Za MRS z.s. sepsal Lubomír Řehák, hospodář MRS PS Lednice, od roku 2023 (od počátku) účastník všech jednání, skupin zabývajících se masovými úhyny na Dyji pod VD NM.

Moravský rybářský svaz, z.s.
pobočný spolek Lednice
IČ: 49137093
www.mrslednice.cz

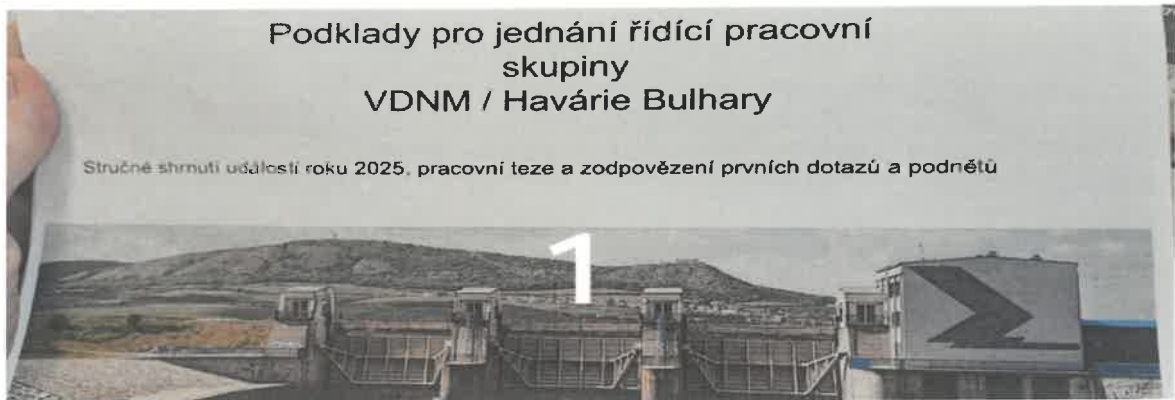
Graf – pokus PM se shoduje s výsledky (daty) z nepřetržitého online měření stacionárních vzájemně sdílených PM MRS oxymetrů v korytě Dyje pod VD NM, nainstalovaných před letní sezonou roku 2023. Z grafu je zřejmé, že okysličení řeky kleslo o pouhé cca 2 mg/l, tj. asi 20% na přibližně pěti kilometrech toku. Komentář pod grafem se ale s výsledky experimentu naprosto neshoduje, zcela míjí slovy "Většina kyslíku se v obou situacích ztratila na prvních cca 500 m" (dovysvětlující rukou psané poznámky do grafu doplnil autor tohoto textu - MRS zprávy).

1. „Že kyslík se z vody odtékající pod segmenty VD NM z řeky vytratí na několika stech metrech“. Praktické pokusy – dosavadní praxe, měření toto tvrzení zcela vyvracejí, stejně jako poslední pokus PM z 22. a 23.9.2025, uvedený v jejich "Podkladech" – viz níže prezentovaných zmíněným pracovníkem MENDELU na schůzce pracovní skupiny v listopadu 2025 na PM Brno, PM rozeslaných všem členům skupiny pár dnů před schůzkou. Součástí podkladů je i výše uvedený graf se zavádějícím, výsledkům měření naprosto odporujícím komentářem.

Když jsme je na zásadní rozpor mezi komentářem a tím co graf dokládá upozornili v „Souhrnu požadavků MRS k zapracování do Plánu preventivních opatření na rok 2026,..“ (viz. dokument na www.mrslednice.cz rozeslaný všem členům pracovní skupiny vedené PM dne 21.11.2025), o tom na další schůzce dne 14.1. 2026 na PM nezaznělo ani slovo, do současnosti se k tomu žádným způsobem nevyjádřili a z aktuálně posledních PM podkladů zmínka o tomto měření – PM experimentu úplně zmizela. Budeme trvat na tom, aby vysvětlili, z jakého důvodu předložená graf data takovým způsobem a míře dezinterpretovali, po našem upozornění stáhli.

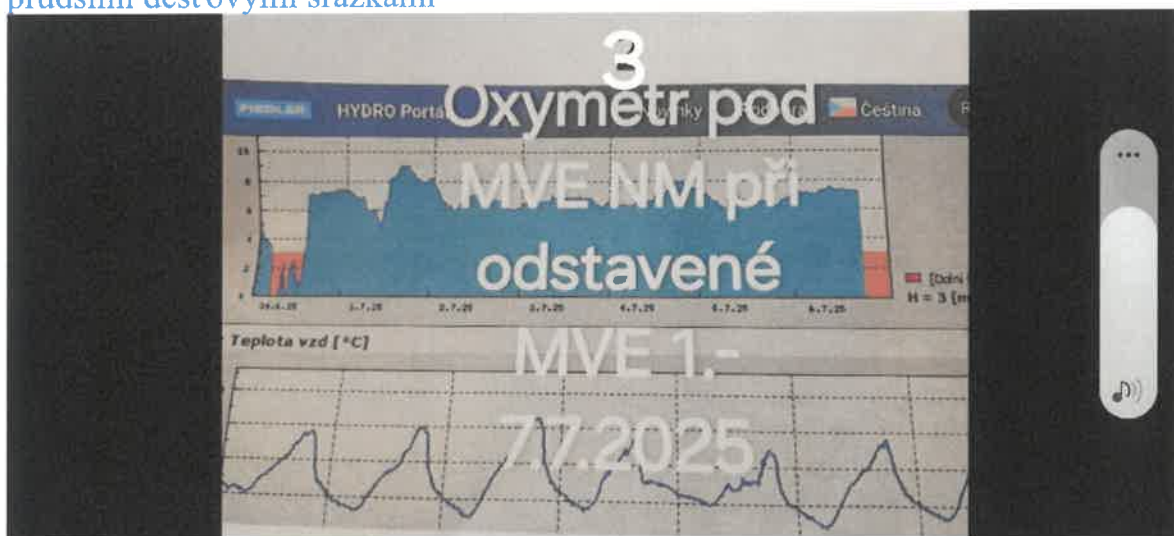
Tento loňský podzimní pokus z hlediska úhynů, kyslíkových deficitů do nejvíce kritického bulharského nadjezí PM nedoměřilo, skončili u mostu pod Bulhary COOP-em (cca 1 km od kritického bulharského nadjezí) s poznámkou v grafu "lod' předjela čelo změny" (viz. foto grafu v úvodu). Kdyby pokus s veškerým realizovaným odtokem pod segmenty doměřili, s velkou mírou pravděpodobnosti by se ukázalo, že hodnota kyslíku z hlediska úhynů nejkritičtějším místě bulharského nadjezí neklesla v tomto konkrétním případě, již nastupujícímu podzimu na méně než s velkou rezervou bezpečných **5-7 mg/l**.
